Rozwiązania techniczne – WYJAŚNIENIA WYKONAWCZE

Przedmiot opracowania		
PRZEBUDOWA, NADBUDOWA I ROZBUDOWA SALI GIMNASTYCZNEJ O TRYBUNY I ZAPLECZE SOCJALNE WRAZ Z NIEZBĘDNĄ INFRASTRUKTURĄ TECHNICZNĄ		
Adres inwestycji	Inwestor	
RUDA MALENIECKA DZ.10/7 OBR.0012 RUDA M. GMINA RUDA MALENIECKA	GMINA RUDA MALENIECKA 26-242 RUDA MALENIECKA 99A	
Tytuł rysunku		
MONTAŻ KANAŁÓW WENTYLACYJNYCH NA ŚCIANACH MUROWANYCH		
KONCEPT		
PRACOWNIA PROJEKTOWA EWA PIECH-GAJ Włodzimierzów, Energetyczna 43, 97-330 Sulejów NIP 771-235-07-05 e-mail: ewapiech@gmail.com		
Projektował	Podpis	Data
Ewa Piech-Gaj mgr inż. architekt 3/R-468/LO01A/10 branża architektura		marzec 2019 r.
Sprawdził	Podpis	Skala
Bogusław M. Piech mgr inż. budownictwa UAN.V.8388/169/88 branża konstrukcja		1:10
Rzędna parteru	Faza	Wydruk
±0,00=220,24 m.n.p.m.	P.B-W.	420x297
Nr rysunku		A-1

Ad. 1a. Propozycja wykonania montażu kanałów na ścianie – ark. 1

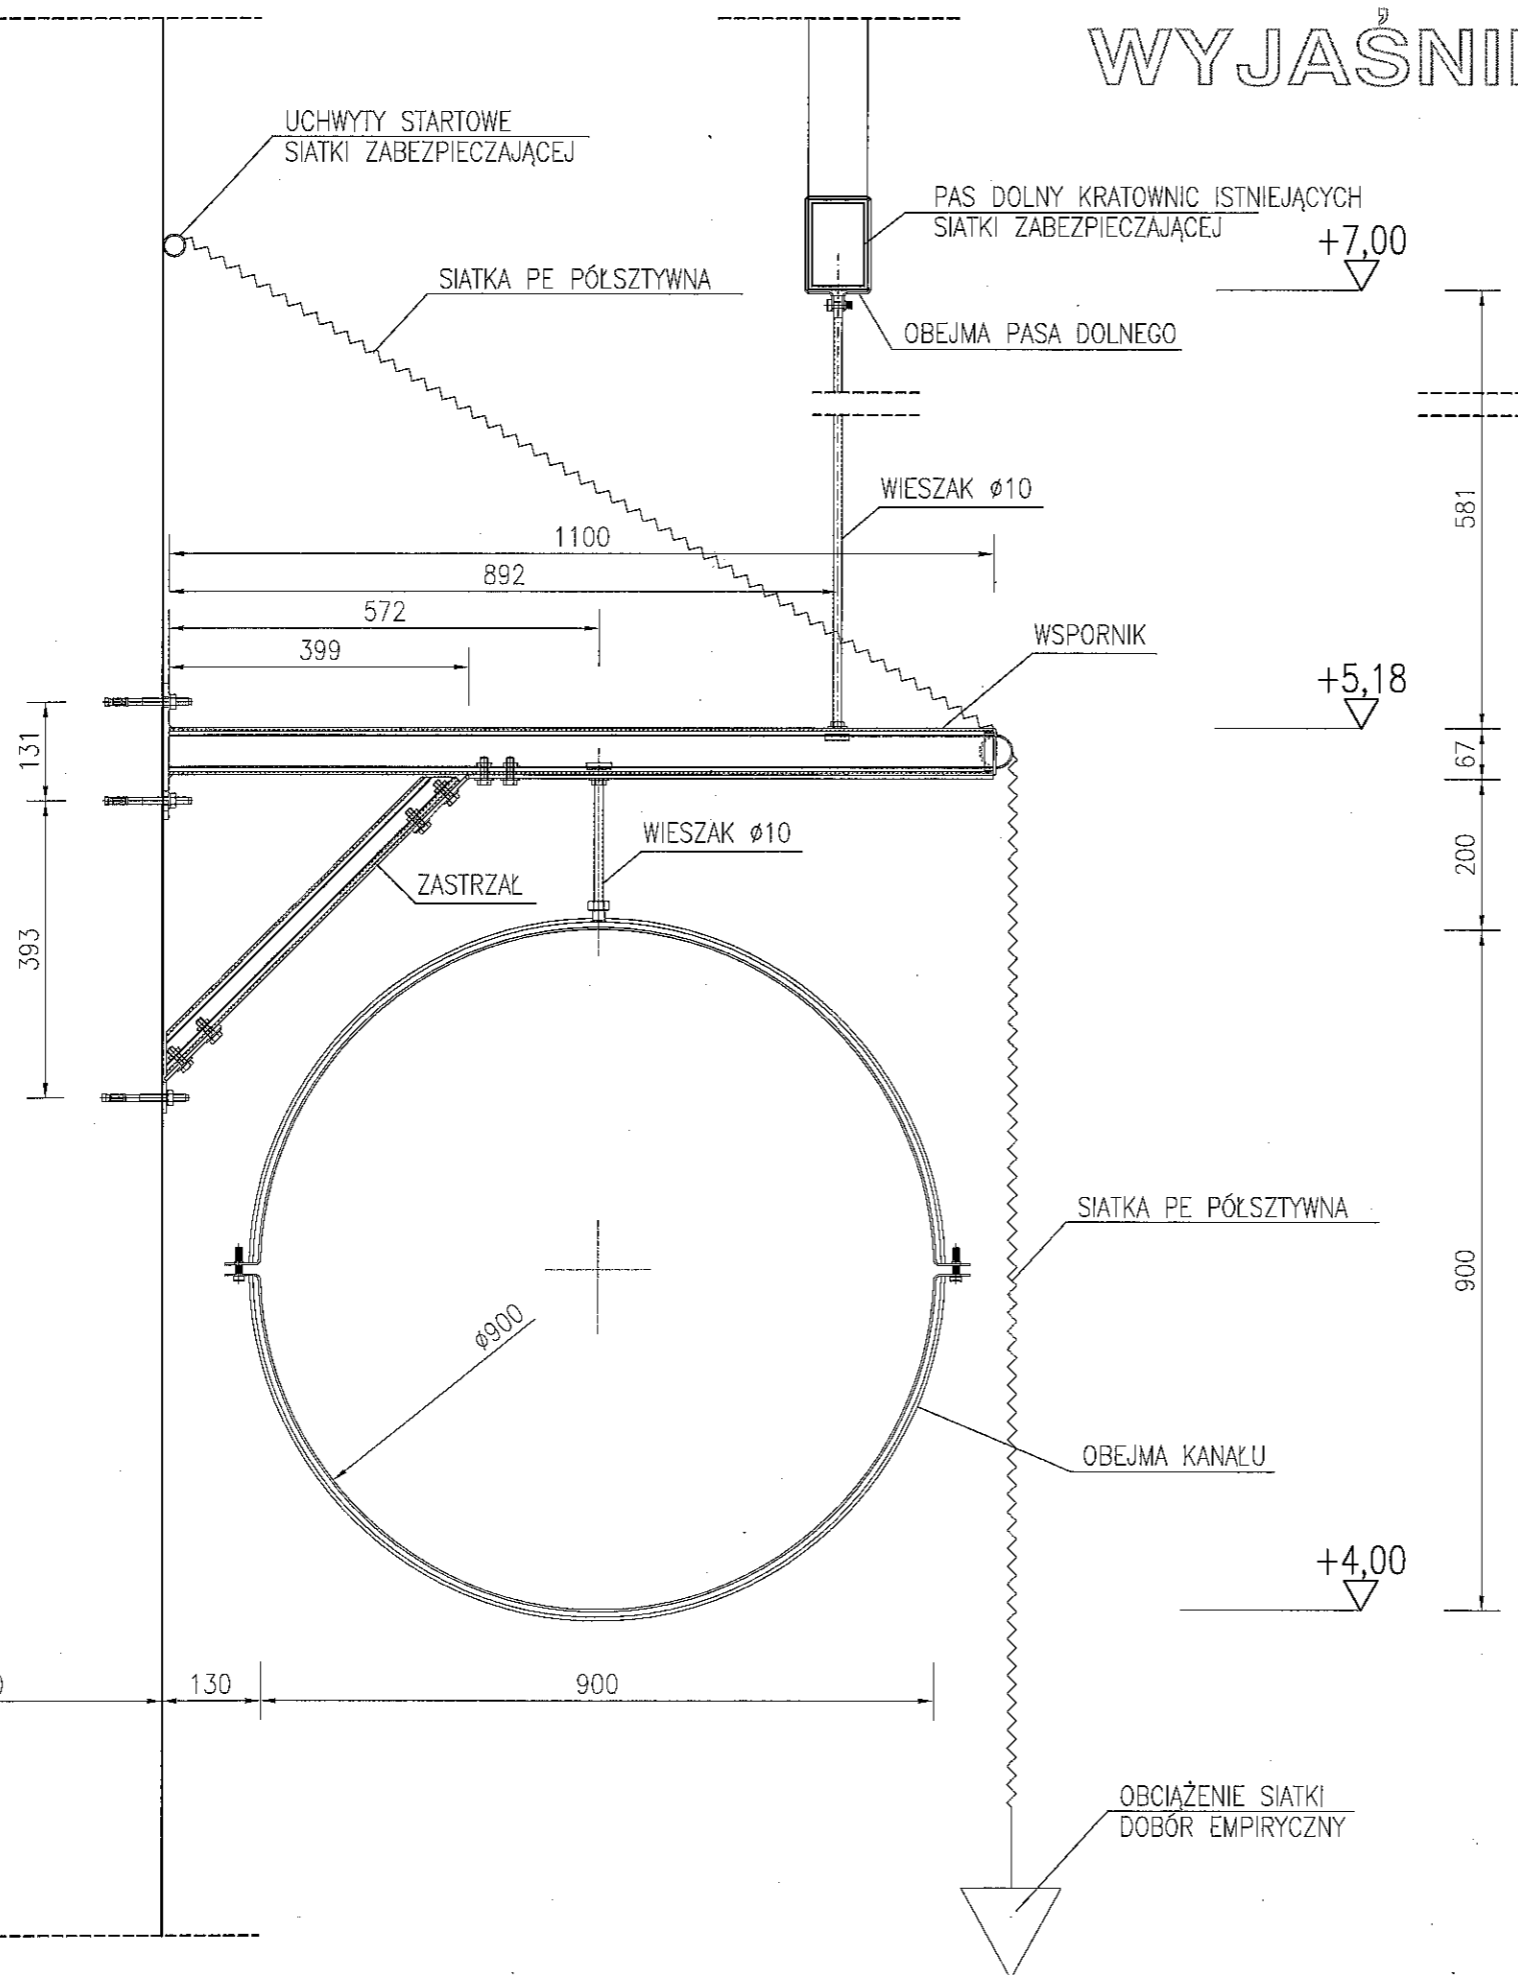
- a) trasa kanałów zaprojektowana jest wzdłuż istniejących ścian zbudowanych z betonu komórkowego. Czy Montaż zawiesi w takiej ścianie gwarantuje prawidłowe tzn. bezpieczne zamocowanie kanałów o znacznych gabarytach i masie- jedna rura to średnica z izolacją 900 mm i masa wraz z konsolami to ok. 80 kg. Czy na takiej ścianie nie powinna być wykonana najpierw konstrukcja mocowana do ściany na wylot (projekt konstrukcji i wykonawstwo) i dopiero na niej elementy montażowe instalacji? Czy nawet przy prawidłowym zakotwieniu do ściany, ściana przy pełnym obciążeniu w przyszłości nie będzie pękać, tym bardziej, że instalacja będzie narażona na uderzenia piłki.

Montaż na ścianach wykonać w oparciu o rozwiązanie pokazane na ark. 1. W sporniki naścienne wykonać jako wspornikowe, mocowane do ściany za pomocą dybli. Celem uniknięcia powstawania momentu na podparciu wsporników, zaleca się dodatkowe podwieszenie wsporników na dolnym pasie kratownic dachu. Zachować rozstaw wsporników poniżej 2,0 m. Wątpliwości co do uszkodzeń ściany bezzasadne. Stwierdzenie o „pękaniu ściany od uderzenia piłki w instalację” są co najmniej dziwne.

Dla zachowania kultury użytkowania instalacji, można zastosować siatki wiszące (piłko chwytowe) – nie ujęte w kosztorysach. Geometria powieszenia siatek powinna zapobiegać „klinowaniu” się większych piłek między kanałami a ścianą.

Ad. 1b. Propozycja wykonania montażu na słupach konstrukcyjnych – ark. 2

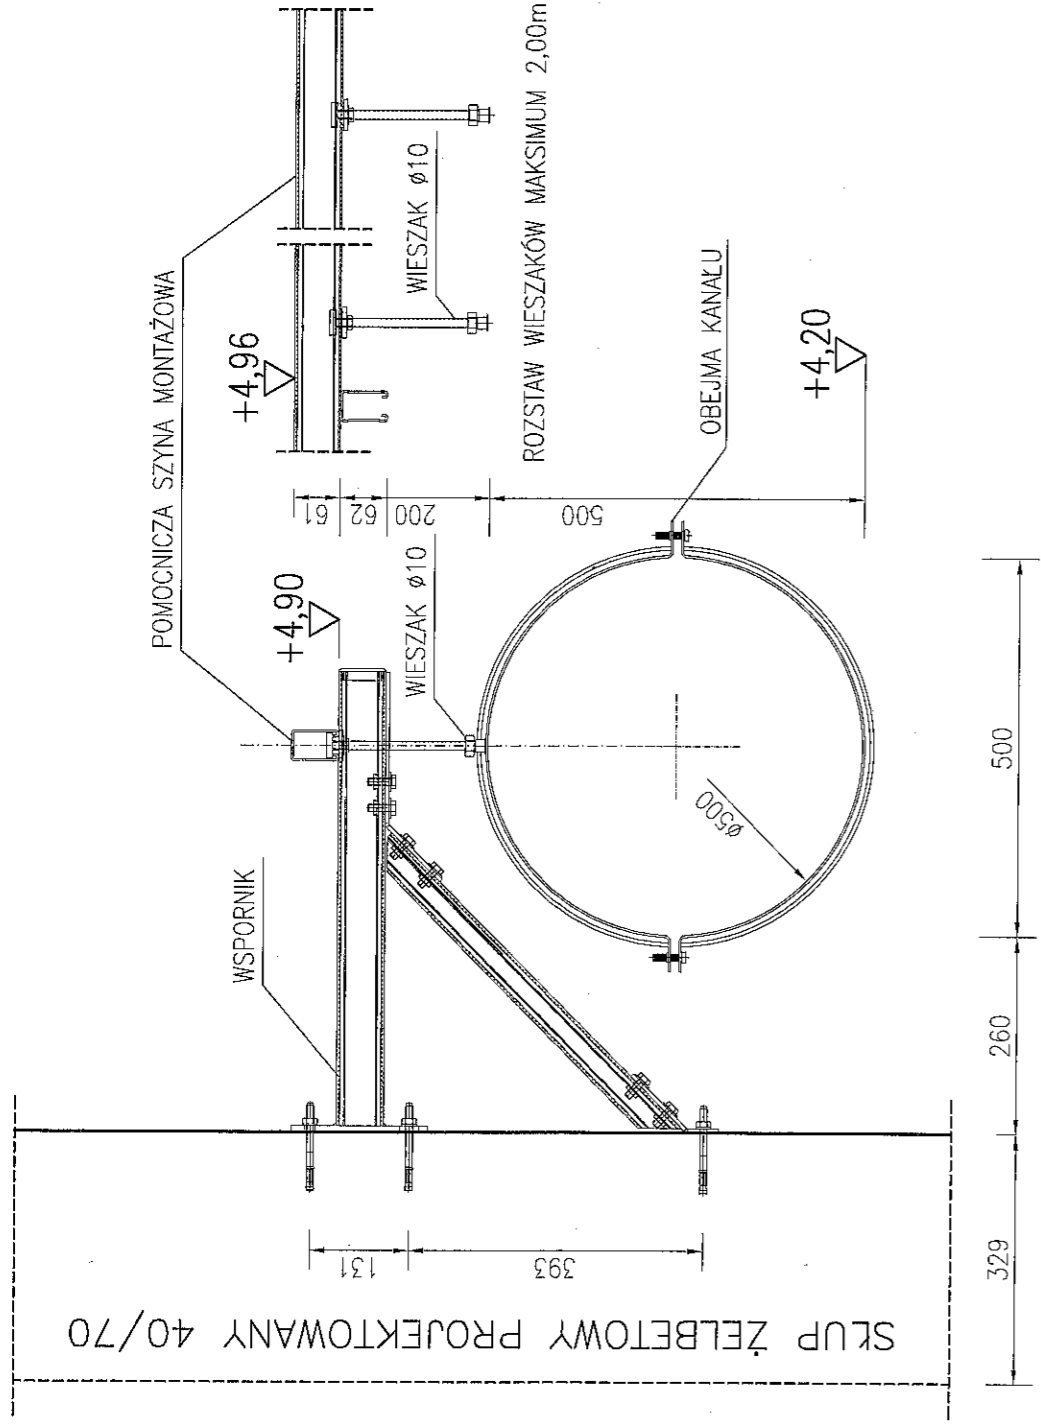
- b) proszę o podanie sposobu montażu- rur zaprojektowanych wzdłuż dłuższych boków hall, gdzie słupy konstrukcyjne są rozstawione co 4mb między a nimi jest pusta przestrzeń lub szyby. Czy montaż zawiesi co 4mb w poziomie nie gwarantuje bezpiecznego montażu instalacji?

Rozwiązanie konstrukcyjne montażu instalacji na słupach (rozstaw 4,50m a nie jak podaje wykonawca 4mb) można wykonać w oparciu o ark. 2. Rozwiązanie indywidualne, lub systemowe. Należy zastosować pomocnicze szyny montażowe oparte na wspornikach przysiępowych i na nich umiejscowić zawiesia w odległościach min. 2,0 m.

Ad. 2. Trasa kanału nawiewne go wzdłuż trybun – ark. 3

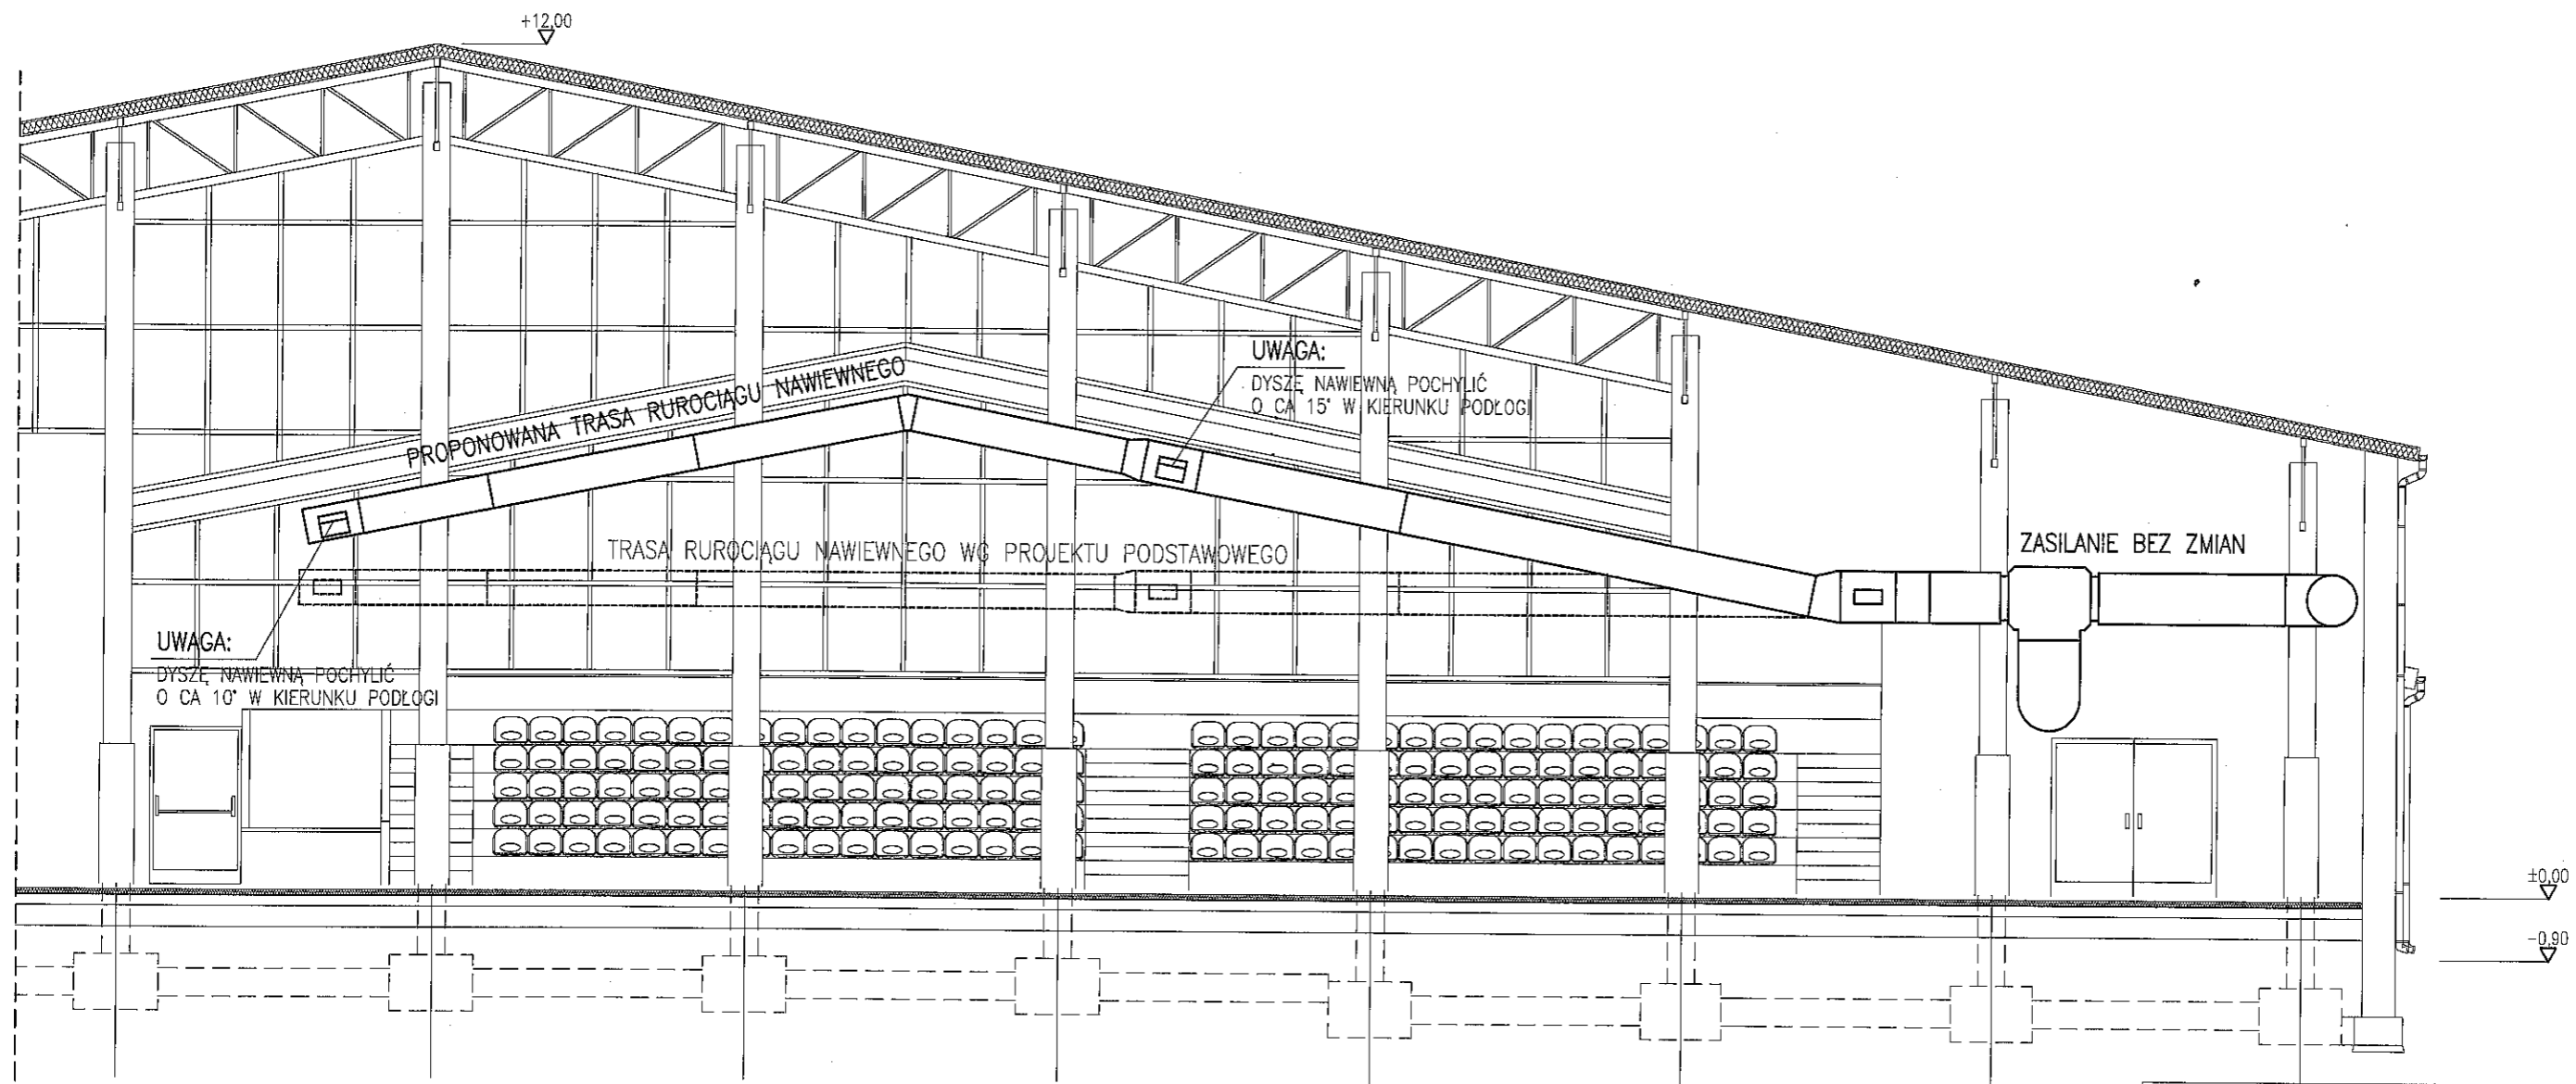
2. Czy kanały prowadzone wzdłuż trybun nie będą ograniczały widoczności z trybun?

Kanał nawiewny prowadzony wzdłuż trybun (średnice 500-400mm), umieszczone na wysokości ca 410cm, (ze względu na obniżanie kosztów) nie jest najlepszym, ale poprawnym rozwiązaniem, przeszkadzającym jedynie przy grach tzw. „wysoką piłką”.

Proponuje się wykonanie trasy kanału wg ark.3 - nie ujęte w kosztorysach. Należy zmienić kąt nawiewnika skrajnego i centralnego w kierunku podłogi sali. Kąty ujęte na rysunku.

Ad. 9.-10. Połączenie dachu i witryny z konstrukcją istniejącą –ark. 4

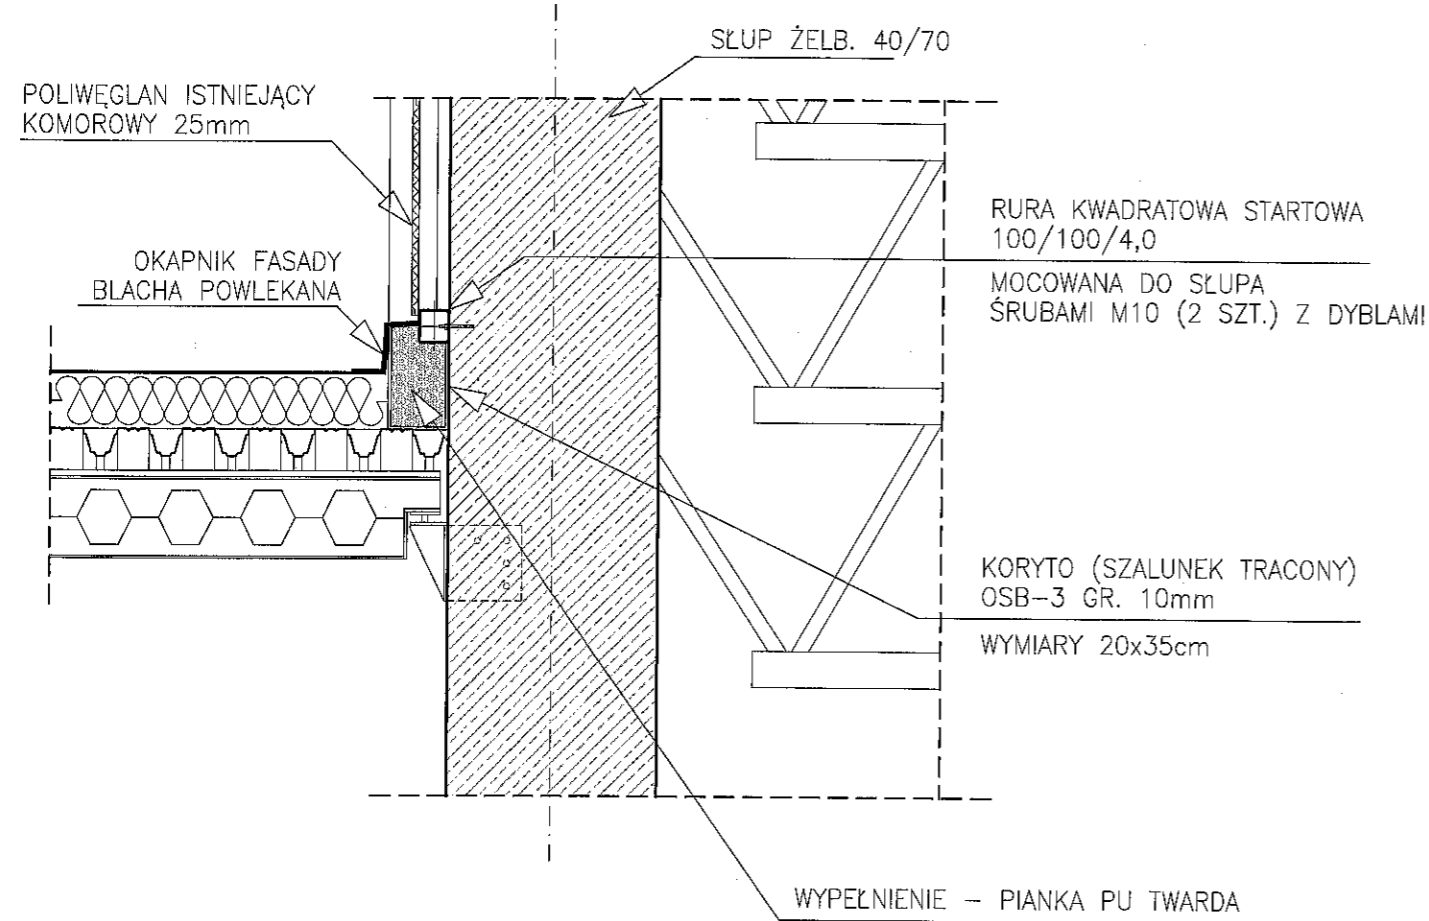
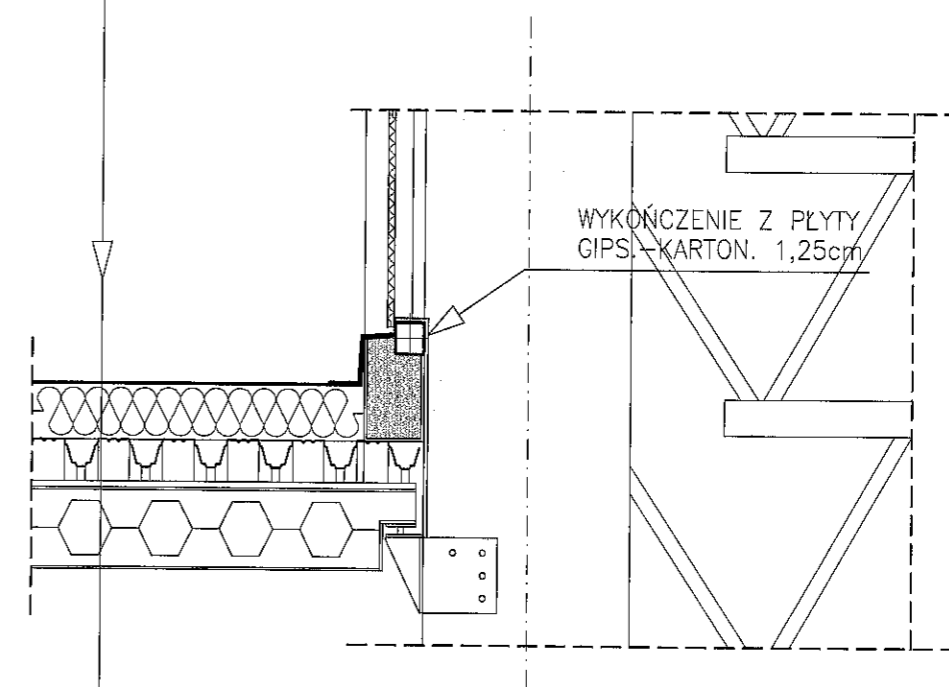
- 9. Brak rozwiązań jak zakończyć uciętą witrynę pod kontem nowobudowanej połaci dachowej
- 10. Brak rozwiązania połączenia istniejącej witryny z nowobudowanym dachem

Rozwiązanie zastosowane w projekcie jest rozwiązaniem typowym, ogólnie znanym wykonawcom robót ogólnobudowlanych.

Dla uproszczenia procedur, zamieszczamy (jako instrukcję przykładową) rozwiązanie pokazane na ark. 4. Sposób połączeń (śruby, spawy) wg uznania Wykonawcy.
